**Avis délibéré de la mission régionale d'autorité
environnementale sur le parc agrivoltaïque au sol porté
par ENOE PV SOL10 sur la commune de Saint-Loup (03)**

Avis n° 2026-ARA-AP-2042-N14629

Avis délibéré le 30 avril 2026

Figure 2: Description des différents éléments techniques du projet (Source : dossier)

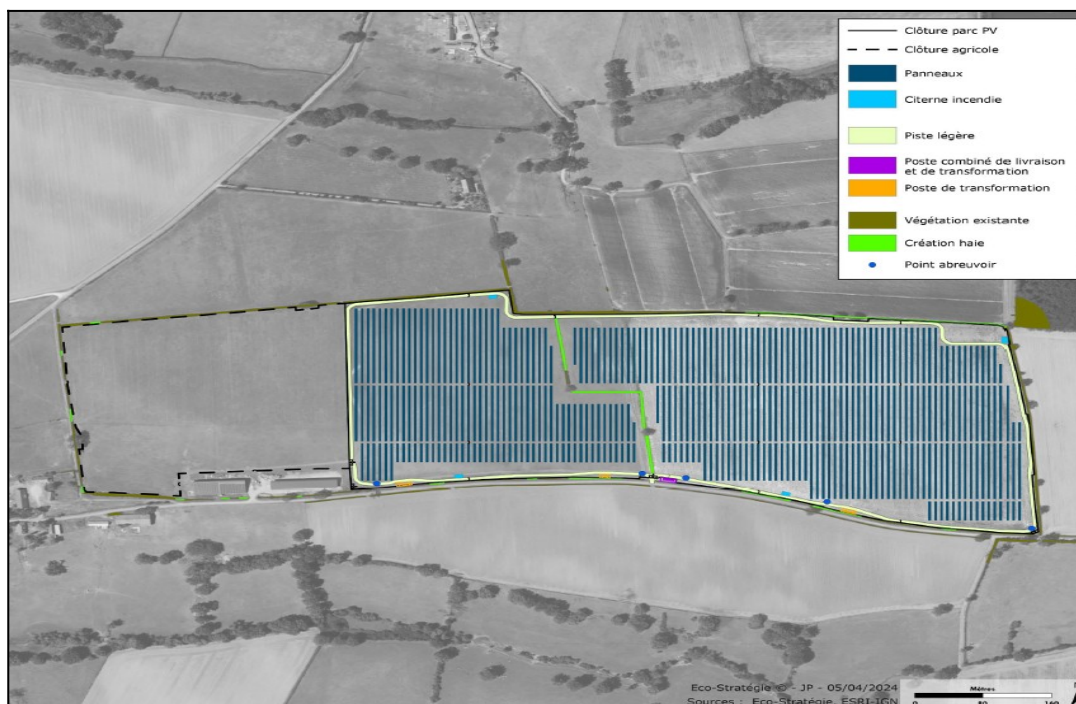
L'installation délimitée par une clôture agricole de 2,0 m de haut, comporte 23 274 panneaux inclinés jusqu'à 55°, positionnés entre 3,1 m et 1,10 m de hauteur par rapport au sol hors présence des ovins. Afin de limiter les risques de collision pour le cheptel, ils seront bloqués à 1,5 m en présence des ovins.⁸ La distance inter-rangées est de 4,50 m⁹. Les modules du parc photovoltaïque seront installés sur des tables dont l'orientation est variable (trackers), disposées parallèlement les unes aux autres suivant un axe nord-sud. Les structures autoportantes en acier galvanisé sont fixées au sol par ancrage ou par des fondations lestées. La technique d'ancrage retenue sera choisie à la suite de l'étude géotechnique du site et devra être précisée avant l'enquête publique. La zone comporte quatre postes de transformation de 57 m² au total, d'un poste de livraison de 37,5 m² et de quatre réserves d'eau souple de 60 m³ l'unité. L'installation

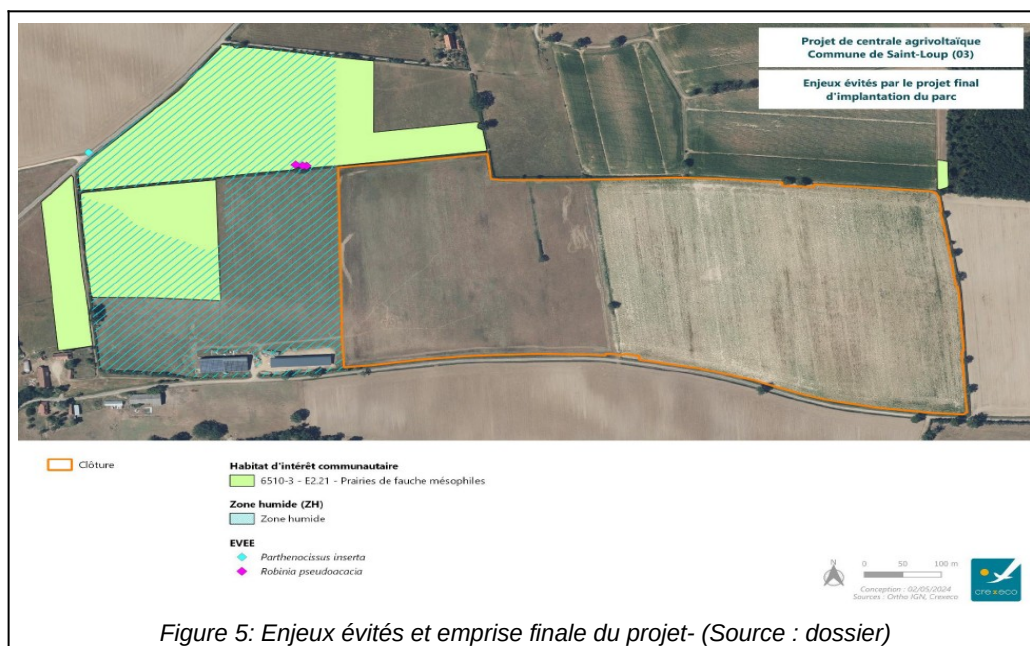
Les impacts sur les zones humides et leurs fonctionnalités apparaissent sous-évalués, que ce soit au droit des pistes prévues par le projet ou des tranchées de passage de câbles pouvant générer un dysfonctionnement dans l'alimentation des zones humides (drainage), et en phase de travaux sur toutes les surfaces modifiées (par le passage des engins, le décapage de la terre, l'enfoncement des pieux, les tranchées nécessaires au passage des câbles, etc.). Elle nécessite d'être réévaluée de même que les mesures d'évitement, de réduction voire de compensation nécessaires.

L'Autorité environnementale recommande de réévaluer les impacts sur les zones humides et de définir les mesures d'évitement, de réduction voire de compensation nécessaires.
